# 北九州港港湾計画 一部変更

平成17年 3月22日  
交通政策審議会  
第13回港湾分科会

資料6-7

現況 (既定計画)

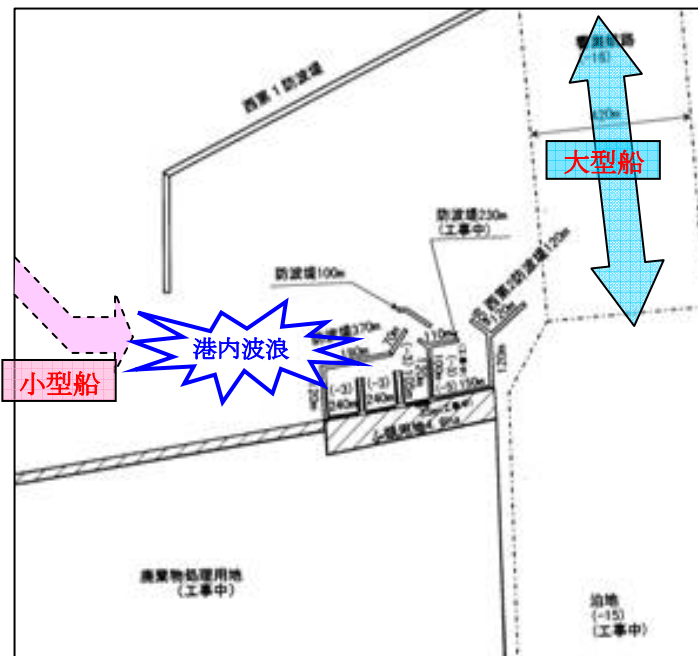
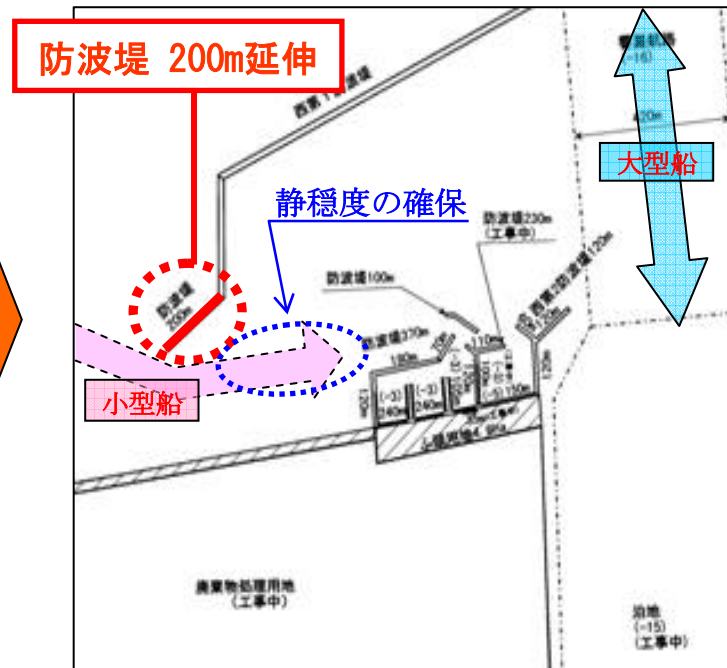
- ・響灘西地区において、港奥の脇之浦漁港の小型船を移転させるため、小型船だまりを整備中。
- ・利用者より小型船の航行水域の静穏度を確保するよう要請がある。
- ・静穏度が確保されない場合、小型船が響灘航路を航行することとなり、ひびきコンテナターミナルを利用する大型船との輻輳が生じる。

- ・西第一防波堤の延伸を行い、小型船の航行水域の静穏度を確保する。

今回計画
